Doplňujúce informácie v zmysle § 29, ods. 10 zákona č. 24/2006 Z. z. o posudzovaní vplyvov na životné prostredie a o zmene a doplnení niektorých zákonov v znení neskorších predpisov (ďalej len zákon č. 24/2006 Z. z.) pre navrhovanú činnosť **„Logistický park Opatovce kvadrant 4“**

Na základe doručenej žiadosti o doplnenie č. OU-TN-OSZP3-2022/038826-017 zo dňa 06.12.2022 Vám zasielame nasledovné informácie na objasnenie pripomienok a požiadaviek vyplývajúcich z nasledovných doručených stanovísk:

Obr. 6a ÚPD Obce Opatovce

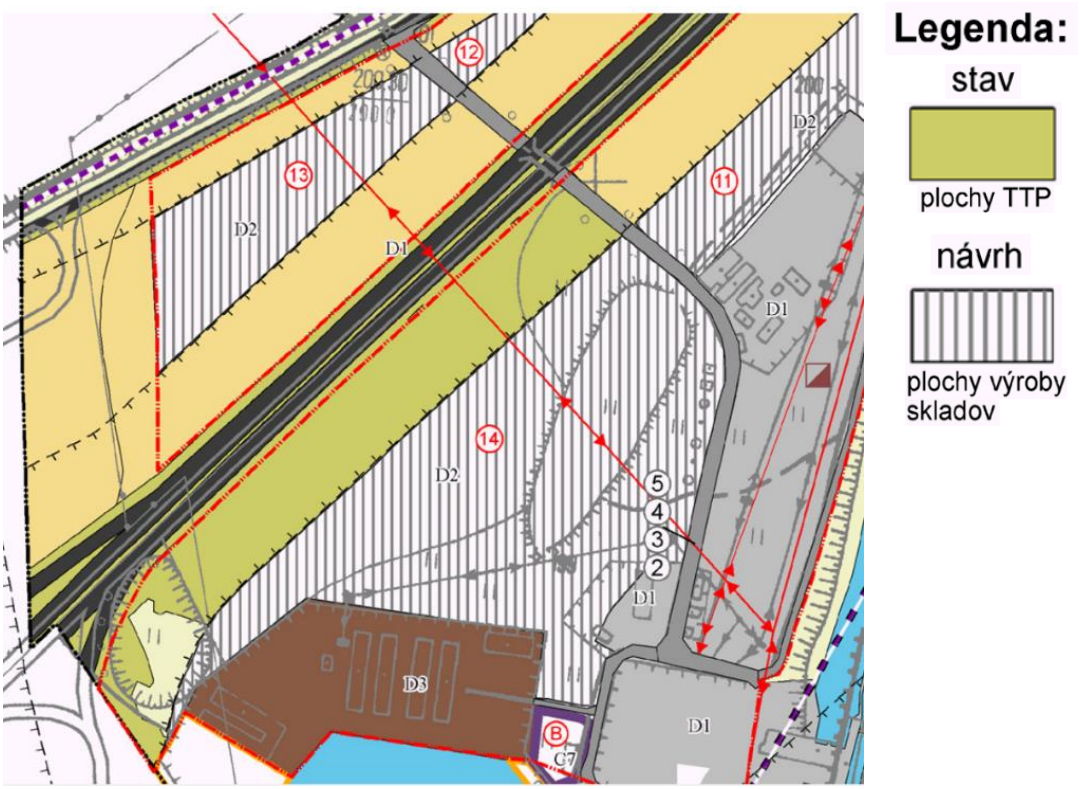
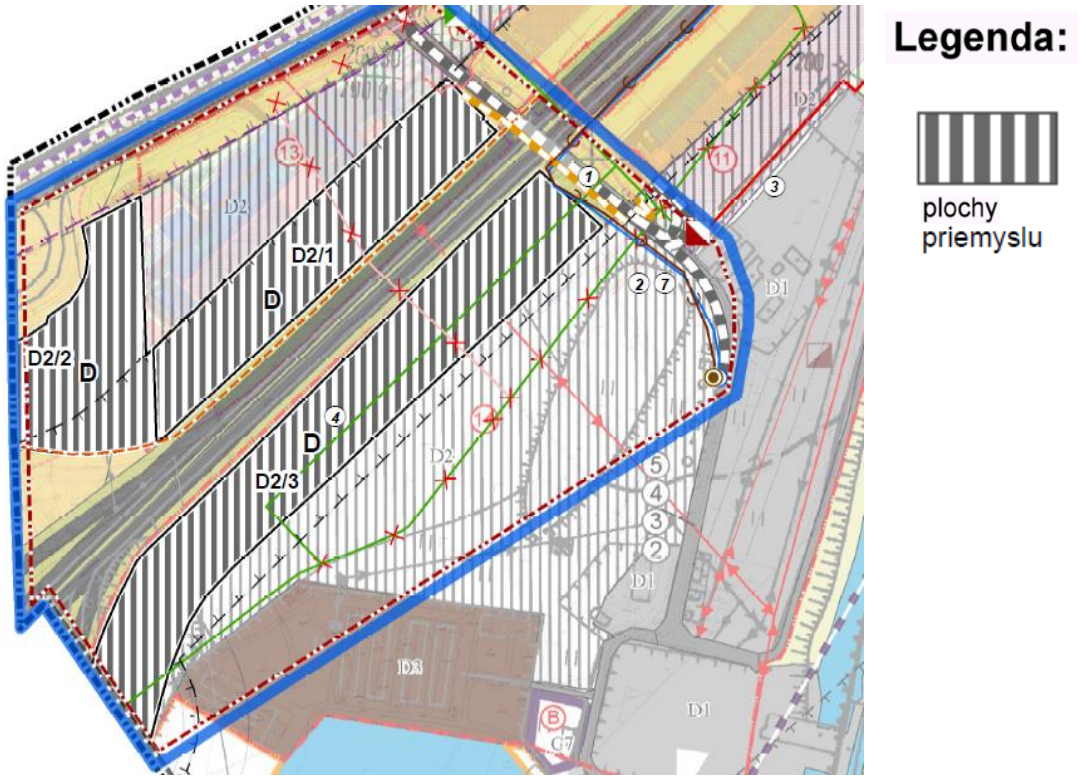
- **predmetný zámer navrhovanej činnosti spracovať v súlade s nadradenou, aktuálne platnou dokumentáciou ÚPN-O Opatovce** (najmä z hľadiska funkčného využitia územia a záväzných regulatívov určených pre jednotlivé plochy). Upozorňujeme, že na str. 58 je uvedené „ÚPD rieši rozvojové plochy výroby okrem iného aj na lokalite č. 13, ktorá je totožná so záujmovým územím navrhovanej činnosti“, pričom „Obr. 1 Situácia širších vzťahov, mapa v mierke 1: 50 000“ na str. 7 má lokalitu (kvadrant 4) vyznačenú červenou farbou južne od diaľnice D1, to znemená že ide o rozvojovú lokalitu č. 14 a nie je o severnú lokalitou č. 13 ako sa tvrdí. Ďalej na str. 59 sa uvádza „Špeciálnou požiadavkou v ÚPD je, aby v ochrannom pásme diaľnice boli situované nízkopodlažné objekty, ktoré nebudú brániť vo výhľade diaľnice“, uvedené žiadame odstrániť keďže územný plán nemôže svojvoľne rozhodovať o tom aká stavba môže byť umiestnená v ochrannom pásme diaľnice – predovšetkým ak nemá k dispozícii povolenie od príslušného cestného správneho orgánu. Zároveň na základe dostupnej územnoplánovacej dokumentácie nesúhlasíme s tvrdením na str. 59 „Na základe vyššie uvedeného možno konštatovať, že zámer je v súlade s územnoplánovacou dokumentáciou dotknutej obce“, keďže minimálne časť navrhovanej stavby je umiestnená na plochách trvalého trávnatého porastu;

Uvedené akceptujeme a zasielame opravené znenie kap.IV.12:

zmysle zákona č. 24/2006 Z. z. Navrhované ZaD č. 2 riešia v lokalite č. 14, ktorá je totožná so záujmovým územím navrhovanej činnosti, zmenu využitia plochy trvalého trávneho porastu (obr. 6a) na plochy priemyslu (obr. 6b) – plocha D2/3.

Obr. 6b Navrhované Zmeny a doplnky č. 2 ÚP Obce Opatovce

Na základe vyššie uvedeného možno konštatovať, že zámer je čiastočne v súlade s platnou ÚPD obce Opatovce, nakoľko časť navrhovanej stavby haly je umiestnená na plochách trvalého trávnatého porastu, po prijatí navrhovaných ÚPN ZaD č. 2 ÚP obce Opatovce bude s ňou v súlade v celom rozsahu.
